## Rapport de contrôle d'installations électriques à basse et à très basse tension

RÉF. 95/2025/127739/D01:1

DATE DU CONTRÔLE 16/12/2025 (11:55 - 12:30)  
 ADRESSE DU CONTRÔLE Rue Anatole France 17/2 (étage 1er) - 7100 La Louvière

Adresse de l'installation	Rue Anatole France 17/2 (étage 1er) - 7100 La Louvière
Type de locaux	Unité d'habitation (appartement)
Objet du contrôle	Demande d'attestation d'ancienneté RGIE
Propriétaire	[REDACTED]
Responsable des travaux	[REDACTED]
Dérogations applicables/appliquées	Installations électriques domestiques ancien RGIE (8.2.2.)

Schéma(s) unifilaire(s) de l'installation

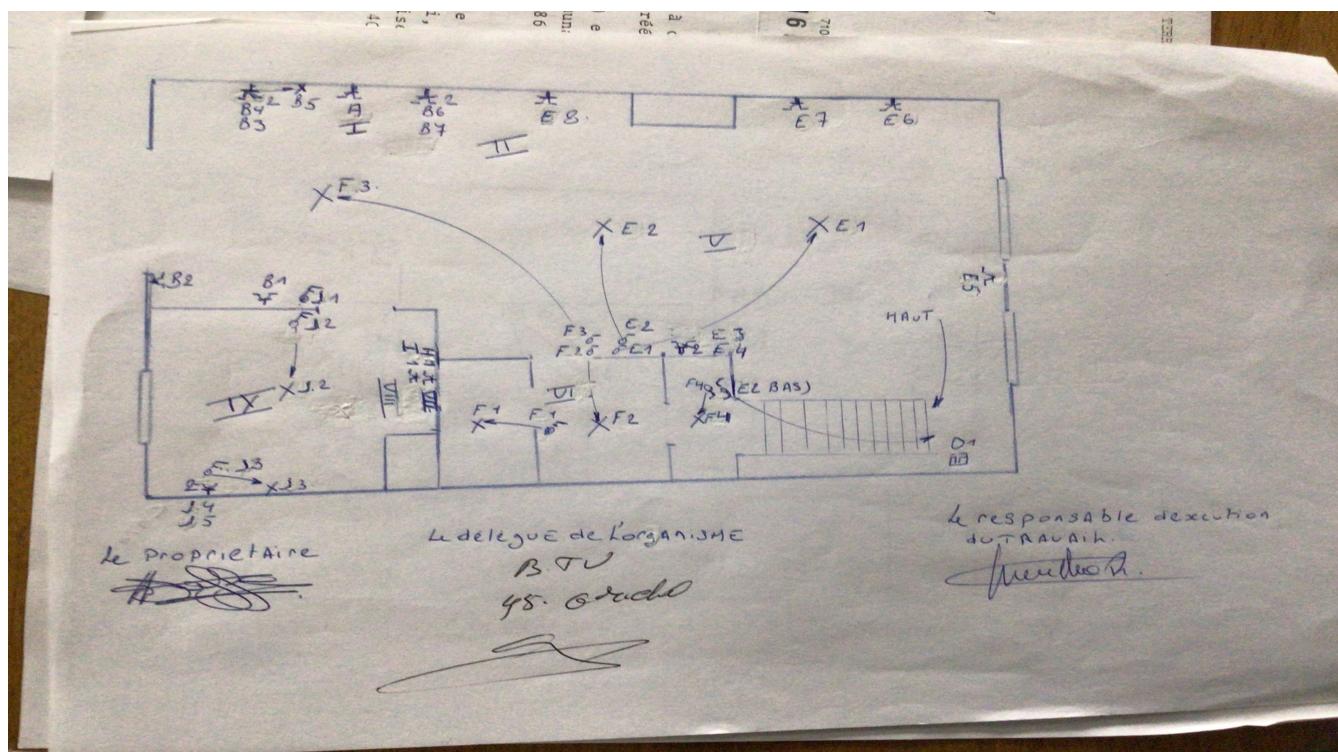
- Les schémas unifilaires et plans de position ne correspondent pas à la réalité. - 3.1.2.;6.4.6.6;6.5.7.;9.1.2.
- L'utilisation de douilles pour alimenter un point d'éclairage dans l'attente de l'appareil d'éclairage définitif n'est autorisée - 4.2.4.3.a

- Les plans et schémas seront à adapter en fonction des travaux de mise en conformité qui seront réalisés.
- Les schémas unifilaires et plans de position doivent renseigner l'adresse de l'installation, les coordonnées du responsable des travaux et du propriétaire. Ces derniers devront signer et dater ces schémas.
